**Verslag huishoudelijke elektrische installatie op laagspanning en zeer lage spanning****Algemeen:**

Referentie: 013-20260714-03	Datum controle: 14/07/2026
Keurder: 013

Eigenaar:	Onbekend	EAN-code:	541448820066235727
Adres installatie:	Dreve 65, 8720 - Dentergem	Nummer teller(s):	1sag1200348027
		Distributienetbeheerder installatie:	Fluvius
Datum uitvoering installatie: ☒ Vóór 01/10/1981 ☒ Tussen 01/10/1981 en 01/06/2020 ☐ Vanaf 01/06/2020			
Type: ☒ Wooneenheid ☐ Niet-huishoudelijk ☐ PV ☐ Batterij ☐ Laadpaal

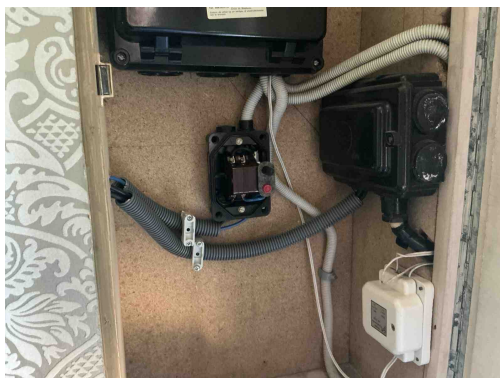
B17 - De voedingsspanning is niet op elk bord vermeld (Boek 1: 3.1.3.3).

B06 - Het elektrisch verdeelbord heeft niet de minimale beschermingsgraad IPXX-B in een gewone ruimte (Boek 1: 4.2.2.3).

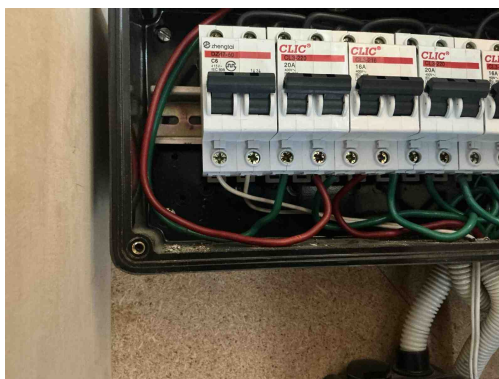
B34 - Het kabeltype van de meterbord verbinding aan de oorsprong van de installatie beantwoordt niet aan de minimale vereisten vastgelegd door de distributienet beheerder. (Boek1: 1.5 + SYNERGRID C1/107)

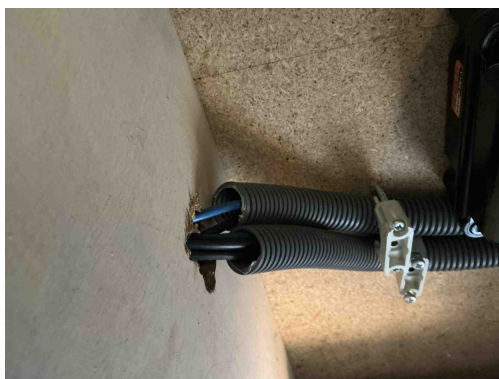
C27 - Het gebruik van geleiders van het type VTLmB (côte-à-côte) is niet toegestaan (Boek 1: 1.4.2.1).

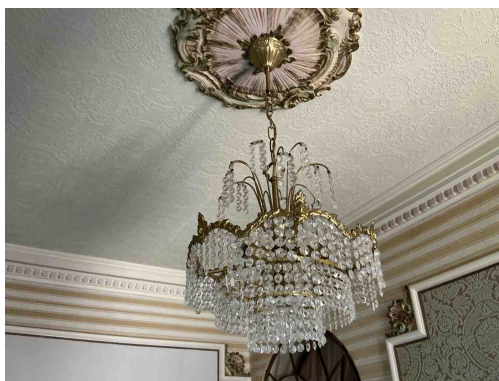
C21 - Het gebruik van geleiders van het type VOB, zonder bijkomende afscherming is niet toegestaan (Boek 1: 5.2.9.6).

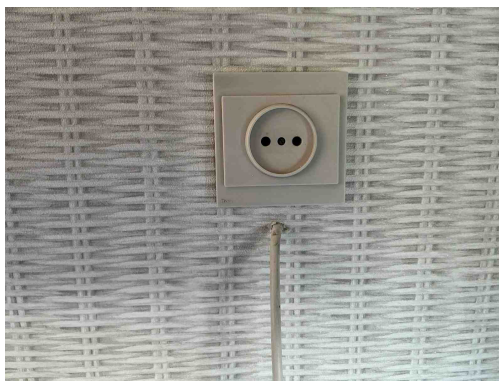
Het gebruik van een klasse 0 toestel is verboden

Opmerking: Oa luster inkomhal

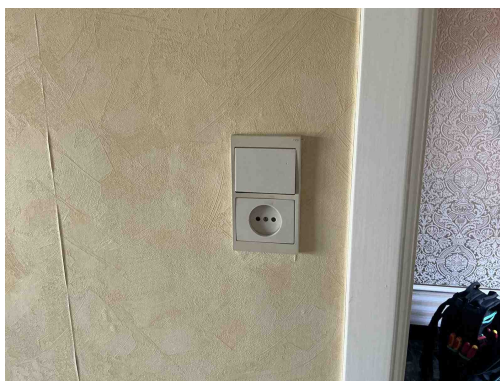
A20 - Er bevindt zich een contactdoos zonder beschermingsgeleider in de elektrische installatie. Deze is niet geplaatst achter een differentieelstroombeschermingsinrichting met grote (max. 30mA) of zeer grote (max. 10mA) gevoeligheid.

Opmerking: Oa living, hal, keuken ...

T11 - De contactdozen waarvan de toegekende stroomsterkte maximaal 16A en de toegekende spanning maximaal 250V bedraagt en niet bedoeld zijn voor de voeding van een of meerdere verbruikstoestellen voor een specifiek doel en niet geplaatst zijn in of op schakel- en verdeelborden, beschikken niet of IPXX-D (incl. gemeenschappelijke delen residentieel geheel) (Boek 1: 4.2.2.3/5.3.5.2).

Opmerking: Oa keuken, badkamer, slaapkamer...

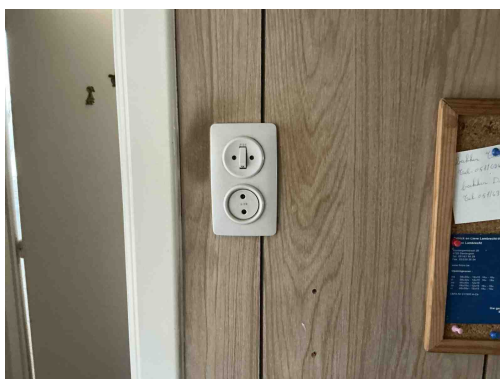
A20 - Er bevindt zich een contactdoos zonder beschermingsgeleider in de elektrische installatie. Deze is niet geplaatst achter een differentieelstroombeschermingsinrichting met grote (max. 30mA) of zeer grote (max. 10mA) gevoeligheid.

Opmerking: Oa living, hal, keuken ...

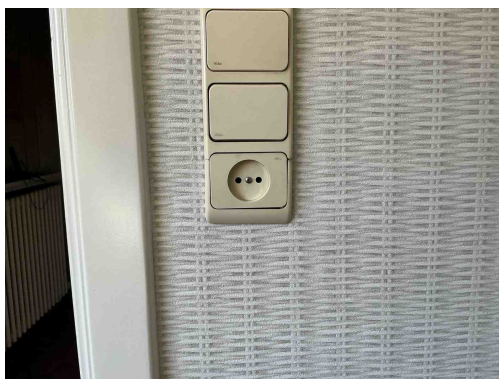
A20 - Er bevindt zich een contactdoos zonder beschermingsgeleider in de elektrische installatie. Deze is niet geplaatst achter een differentieelstroombeschermingsinrichting met grote (max. 30mA) of zeer grote (max. 10mA) gevoeligheid.

Opmerking: Oa living, hal, keuken ...

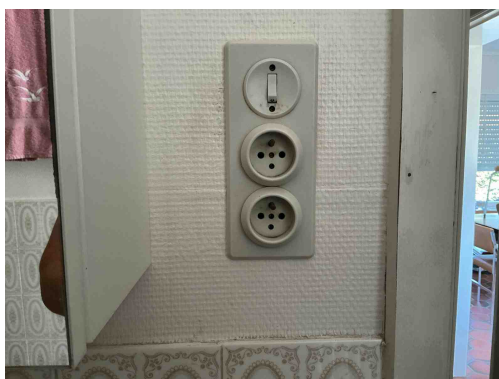
T11 - De contactdozen waarvan de toegekende stroomsterkte maximaal 16A en de toegekende spanning maximaal 250V bedraagt en niet bedoeld zijn voor de voeding van een of meerdere verbruikstoestellen voor een specifiek doel en niet geplaatst zijn in of op schakel- en verdeelborden, beschikken niet of IPXX-D (incl. gemeenschappelijke delen residentieel geheel) (Boek 1: 4.2.2.3/5.3.5.2).

Opmerking: Oa keuken, badkamer, slaapkamer...

T09 - Bepaalde contactdozen en/of schakelaars zijn beschadigd (Boek 1: 1.4.1.3).

Opmerking: Oa keuken, wasplaats

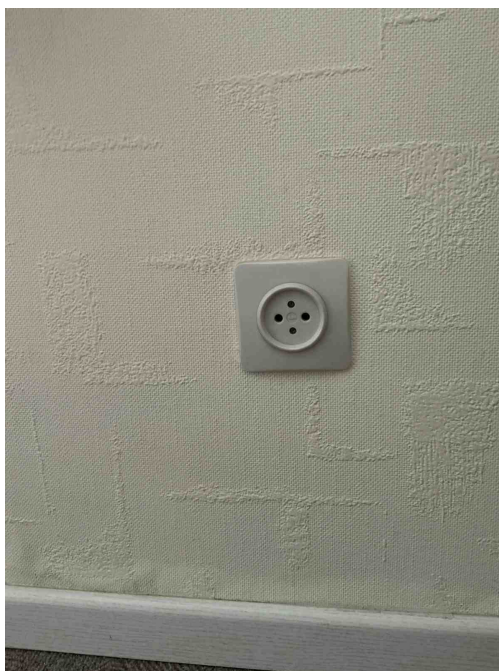
T11 - De contactdozen waarvan de toegekende stroomsterkte maximaal 16A en de toegekende spanning maximaal 250V bedraagt en niet bedoeld zijn voor de voeding van een of meerdere verbruikstoestellen voor een specifiek doel en niet geplaatst zijn in of op schakel- en verdeelborden, beschikken niet of IPXX-D (incl. gemeenschappelijke delen residentieel geheel) (Boek 1: 4.2.2.3/5.3.5.2).

Opmerking: Oa keuken, badkamer, slaapkamer...

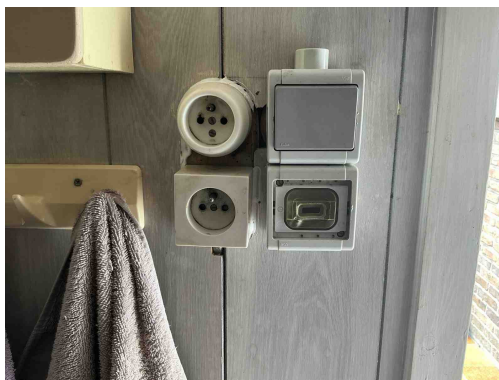
T11 - De contactdozen waarvan de toegekende stroomsterkte maximaal 16A en de toegekende spanning maximaal 250V bedraagt en niet bedoeld zijn voor de voeding van een of meerdere verbruikstoestellen voor een specifiek doel en niet geplaatst zijn in of op schakel- en verdeelborden, beschikken niet of IPXX-D (incl. gemeenschappelijke delen residentieel geheel) (Boek 1: 4.2.2.3/5.3.5.2).

Opmerking: Oa keuken, badkamer, slaapkamer...

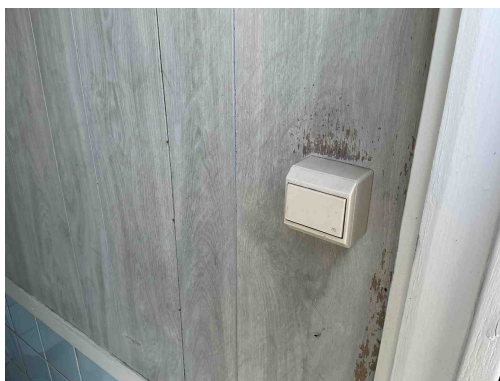
T09 - Bepaalde contactdozen en/of schakelaars zijn beschadigd (Boek 1: 1.4.1.3).

Opmerking: Oa keuken, wasplaats

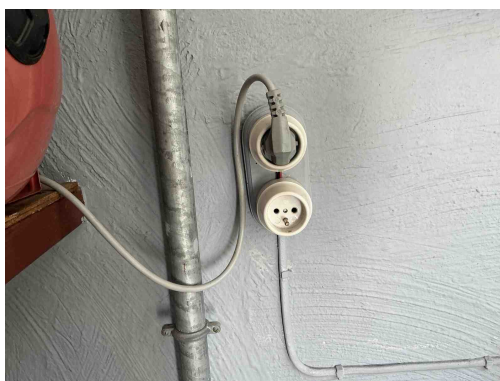
T13 - Opbouwcontactdozen en/of -schakelaars zonder achterplaatje mogen niet rechtstreeks op een brandbare ondergrond bevestigd worden (Boek 1: 4.3.3.5).

Opmerking: Oa toilet, wasplaats

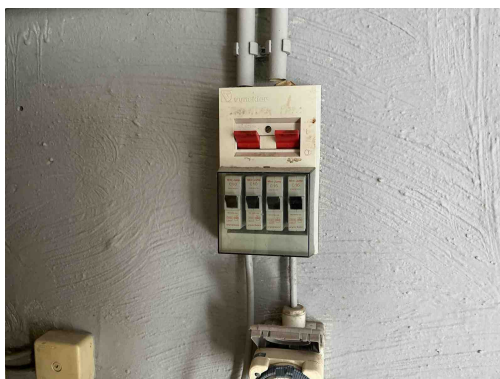
T13 - Opbouwcontactdozen en/of -schakelaars zonder achterplaatje mogen niet rechtstreeks op een brandbare ondergrond bevestigd worden (Boek 1: 4.3.3.5).

Opmerking: Oa toilet, wasplaats

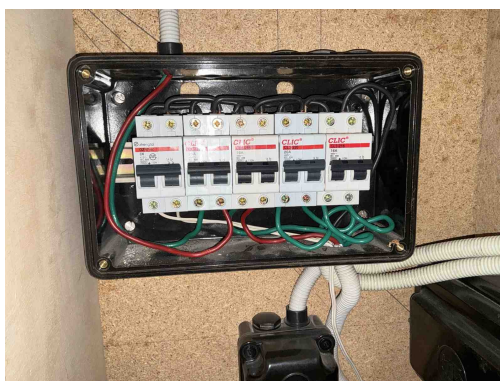
B30 - De houder van de beveiliging in een huishoudelijke ruimte is niet voorzien van aangepaste kalibreerelementen (Boek1: 5.3.5.5).

B04 - De aanduiding van de kringen, klemmen en/of schakelapparatuur ontbreekt, is onjuist of is onvolledig (Boek 1: 3.1.3.1/5.1.6.1).
